高速 1 号線等について

名古屋都市計画道路の変更

都市計画案に係る意見書の要旨及び都市計画決定権者の見解

丸田町JCT（北）断面

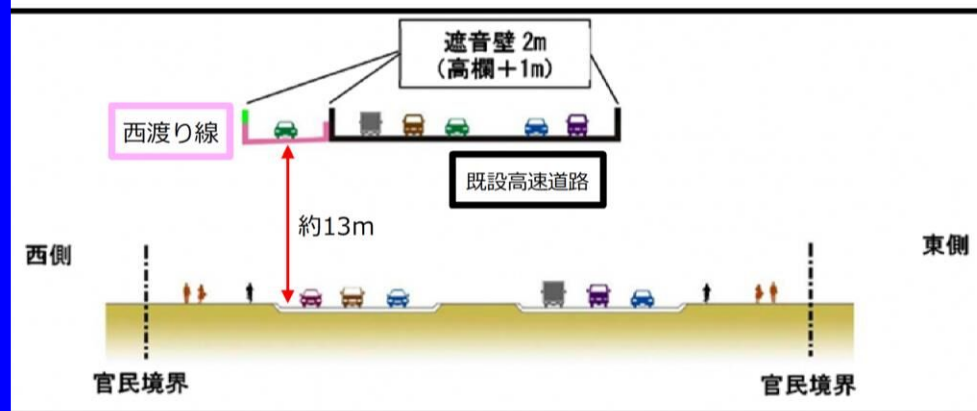
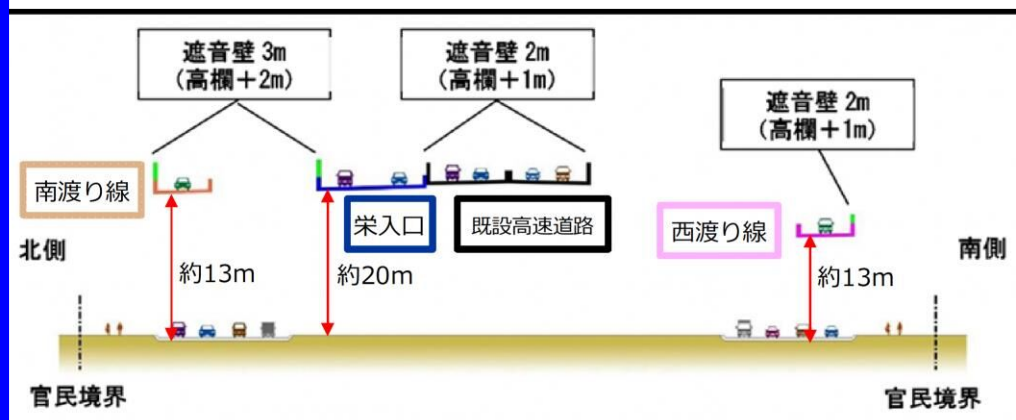
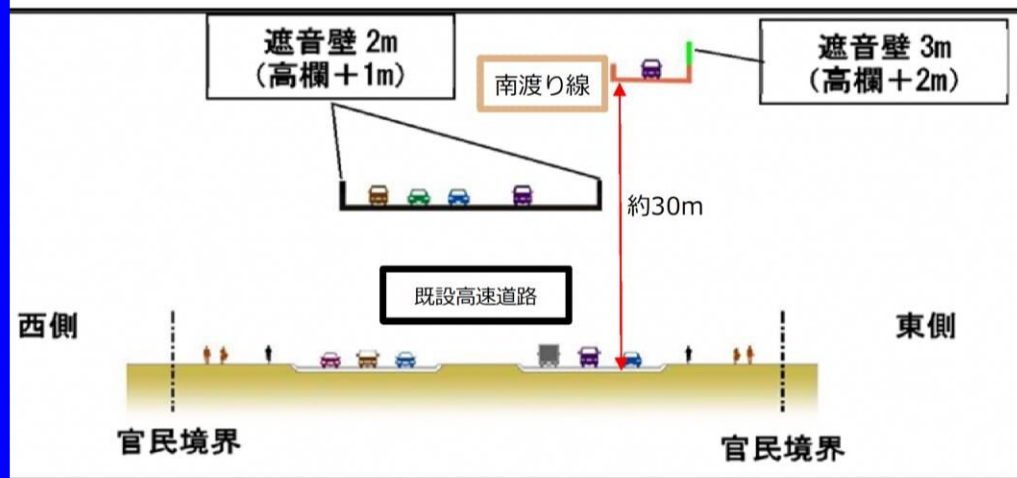
5. 環境 ・環境予測結果が環境基準ギリギリセーフで、もっと余裕があつてしかるべき。 ・市環境影響評価条例の規則を改正し、高速出入口、渡り線の追加もアセス対象事業とすべきである。その間は、同等の扱いをし、今回の計画案についても参考図書として環境影響評価準備書を作成、公表、意見受付をし、都市計画審議会に付議すべき。 ・少しずつ付け足していけば環境アセスメントも省略できるとばかりに進めるやり方は納得できない ・大気汚染の観点から反対である。 ・騒音が上下の道路から攻められて悩んでいる。 ・騒音の環境基準はいろいろあり、「幹線道路を担う道路に近接する空間」の特例基準がある。道路に面する地域の基準をクリアしているからいいだろうというという発想はそもそも間違っている。	・今回の計画案については、法令に基づき都市計画の手続きを進めており、環境影響評価の対象事業ではありませんが、主な項目であります、騒音・大気質・振動等につきまして予測評価を行い、環境基準（人の健康を保護し及び生活環境を保全する上で維持されることが望ましい基準）等を遵守できることを確認しております。
・環境予測の予測条件が不明なため、予測結果の信頼性に欠ける。測定方法等の条件を明確にし、必要に応じて再測定を要望する。 ・環境省の評価マニュアルであればそれに従う必要はなく、積極的に維持するためには住民の声を聴く中で名古屋市独自の評価マニュアルを作成し、それに基づき実施するべきであり、雨の日の騒音についても測定し、基準値以下になるか評価するべき。	・環境予測につきましては、国の道路環境影響評価の技術手法等に基づき予測評価を実施しております。環境基準との比較を行うため、予測は標準的な天候（降雨、降雪等を除く。）としております。
・西渡り線、南渡り線の増設について、日照を阻害し、騒音被害の拡大をもたらす計画をやめること。	・騒音の環境基準が達成できるよう、遮音壁の高さを適切に設定するとともに、日影につきましても、透光性の遮音壁を採用する等配慮いたします。また、騒音の予測では、今回の計画案により、高速道路本線及び一般道路の交通量の減少が予測されることから、丸田町ジャンクション北側や南側など、騒音が現況よりも低下する箇所もございます。

・予測条件を含めた環境面の検討結果を都市計画審議会で審議すべき。 ・更なる地域の環境悪化が著しくなることから、丸田町ジャンクション周辺の建設については、建設中止または吹上Uターン案への変更を求める。 ・現状の名古屋高速道路で騒音環境基準を超えていることを解決してから計画を進めるべき。	・都市計画審議会では、都市計画の内容を審議いただきますが、予測条件を含めた環境予測結果につきましては、都市計画審議会の説明資料に掲載します。 ・利便性、事業性、安全性、環境面、施工性などから総合的に判断し、今回の計画案としております。また、環境基準等を遵守できることを確認しているとともに、今回の計画案により、高速道路本線及び一般道路の交通量の減少が予測されることから、丸田町ジャンクション北側や南側など、騒音が現況よりも低下する箇所もございます。 ・名古屋高速道路沿線の環境対策につきましては、引き続き、名古屋市自動車公害対策推進協議会の場合などを通じて環境改善を関係機関と一体となって取り組んでまいります。

意見書で提案された吹上Uターン案

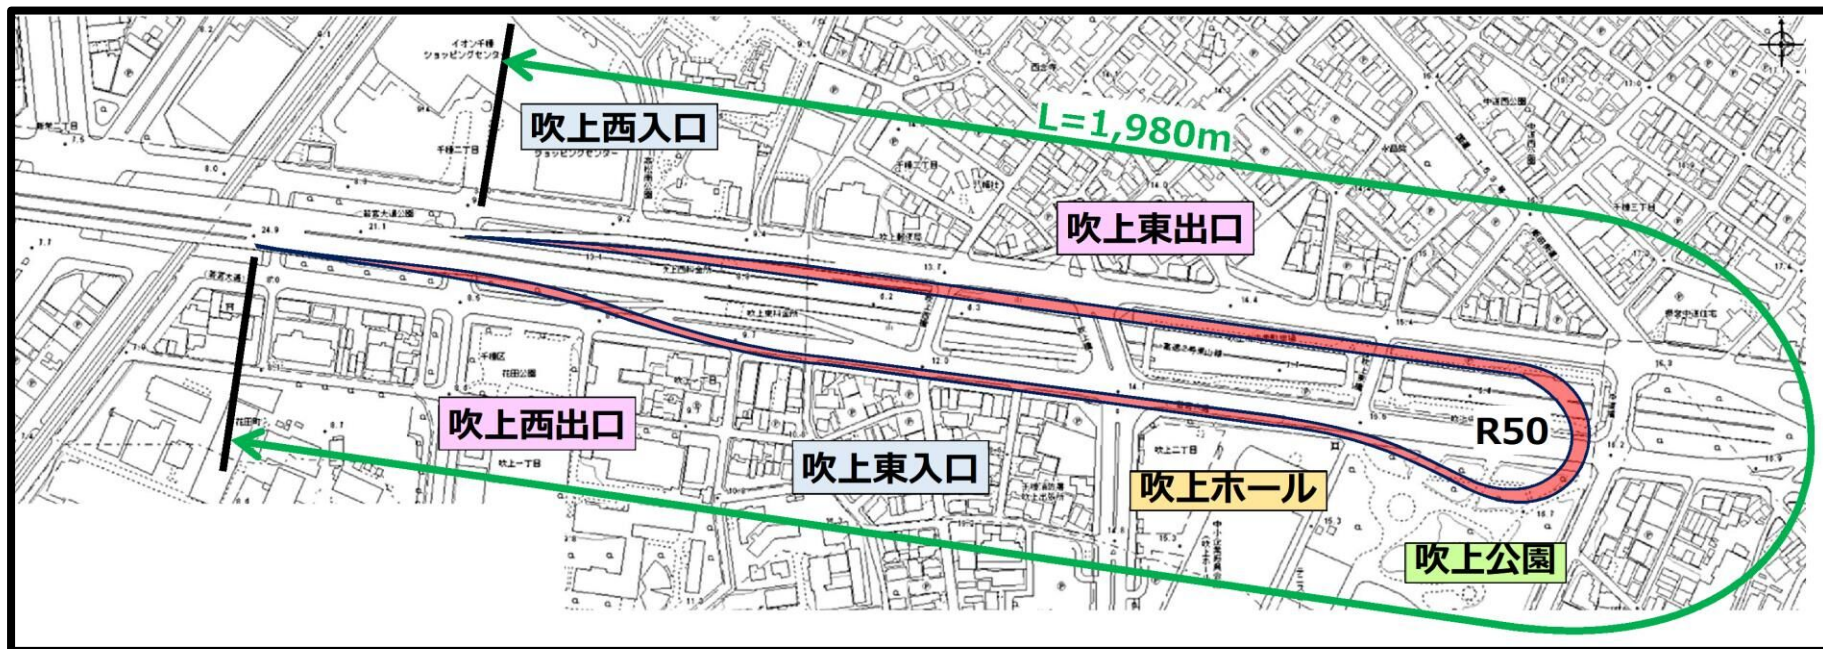
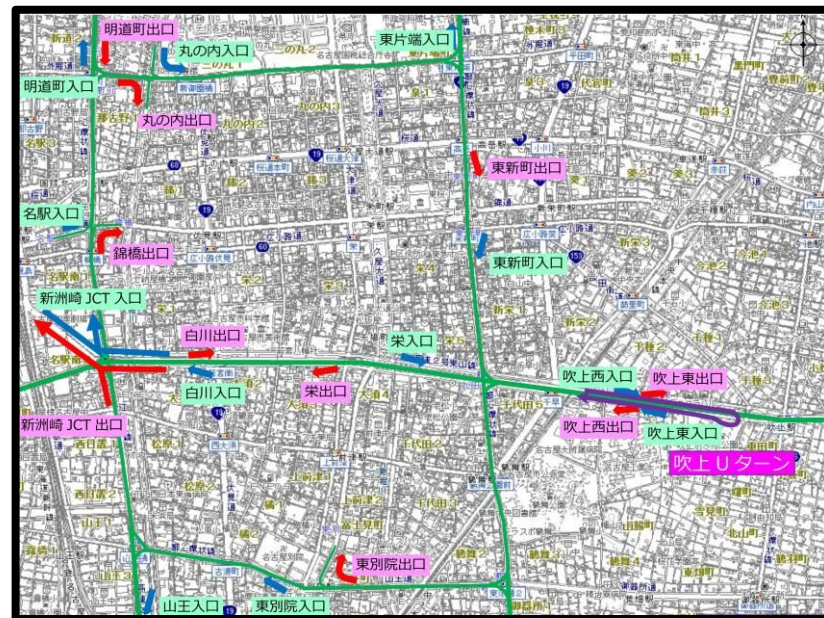
- ・平成18年10月の学識経験者による「名古屋高速道路の交通マネジメントに関する調査研究委員会」の提言内容には南渡り線の記載はなく、吹上Uターンが提案されている。吹上Uターンを南渡り線に変更するのであれば、事前に地域住民へ説明し納得を得ることが必要と考える。今回の事業計画を中止し、「調査研究委員会」の提案に戻すか西渡り線及び南渡り線を吹上Uターンにする案に変更してほしい。
- ・南渡り線の建設を中止し、現在ある東渡り線を活用して千種区の吹上交差点手前付近でUターンさせる道路を建設し、既存の丸田町ジャンクション南渡り線を通行させる案（名古屋市側からは建設可能との回答を得ている。）とするべき。上記案のメリットには経費の節減や環境悪化防止などがあり、デメリットには走行距離の増加などがあるが、現在の明道町JCTや丸田町JCTの渋滞に伴う通過時間と比較すれば、10分以上の短縮が望める。
- ・南渡り線及び西渡り線の建設を中止し、現在ある東渡り線を活用して千種区の吹上交差点手前付近でUターンさせる道路を建設し、既存の丸田町ジャンクション南渡り線を通行させる案（名古屋市側からは建設可能との回答を得ている。）とするべき。上記案のメリットには経費の節減や環境悪化防止などがあり、デメリットには走行距離の増加などがあるが、現在の明道町JCTや丸田町JCTの渋滞に伴う通過時間と比較すれば、10分以上の短縮が望める。
- ・地域住民の環境を悪化させず、トータルコスト（建設費や補償費等）で相当安価となり、現状よりも渋滞回避・走行距離短縮となるため、西渡り線と南渡り線の建設を中止し、吹上にUターン路をつくる案とするべき。Uターン路をつくった上で、評価を行い、必要であれば西渡り

今回の丸田町JCTの「南渡り線」および「西渡り線」の建設を中止し、現在ある「東渡り線」を活用して千種区の吹上交差点手前付近で「Uターン」させる道路を建設し、既存の丸田町JCT「南渡り線」を通行させる。（吹上公園も活用し、最高速度40Km/Hで走行できる半径50mを確保したUターン道路とする）

- ① 建設費を安価にできる。
- ② 歩道上に柱を建設する必要がなくなる。
- ③ 日照権・電波妨害・騒音低減や見晴らしも確保できる。
- ④ 現状よりスムーズな通行ができ、定時性・速達性が確保できる。
- ⑤ 全国に対して「ナゴヤ走り」等の悪評が避けられる。
- ⑥ 丸田町JCTでの合流が既存の1箇所となり、事故防止および渋滞が低減できる。
- ⑦ 補償も、極小となると想定でき、長いスパンで見れば非常に安価となる。
- ⑧ 車両落下事故による、歩行者・自転車運転者の巻き添えが防止でき、更に地域住民の災害や建造物の破損防止ができる。
- ⑨ 空港線の歩道上ではなく、若宮大道の車道上に建設することから、丸田町地区の地域住民の環境悪化（365日24時間）がなくなる。
- ⑩ 東新町IC乗り入れた車両も、西行きの東山線を利用することができ、更なる丸田町JCTの南側の渋滞回避が可能となる。

- ① 現状の計画より走行距離が2km程度増加する。
⇒走行経路は運転者の経験値によるところが大きい。また、東新町ICから乗り入れ、東山線西行きに向かう車両については、走行距離は変わらない。
- ② 60Km/H定速走行した場合、2分程度増加する。
⇒現在の渋滞に伴う通過時間と比較すれば、10分以上の短縮が望める

- ・名古屋駅周辺交通基盤整備方針を平成30年3月に策定し、黄金出入口フルインターチェンジ化、新洲崎ジャンクション出入口、栄出入口及び丸田町ジャンクション西渡り線追加の方向性を示しました。また、令和元年7月に開催された名古屋高速道路公社運営会議での審議を経て策定された名古屋高速道路公社中期経営計画において、丸田町ジャンクション南渡り線について事業化に向けた検討を行うことが示されました。本市といたしましては、都心環状線の渋滞解消及び名古屋駅から中部国際空港を始めとする南方面へのアクセス性向上等に寄与することから、南渡り線についても名古屋駅周辺交通基盤整備方針で示された栄出入口等と併せて計画の具体化に向けて関係機関等との協議を重ね、計画素案を策定し、令和2年9月に計画素案に関する説明会を開催しました。
- 吹上Uターン案でも南渡り線の機能を代替しうと考えますが、利便性、事業性、安全性、環境面、施工性などから、総合的に判断し、今回の計画案としております。
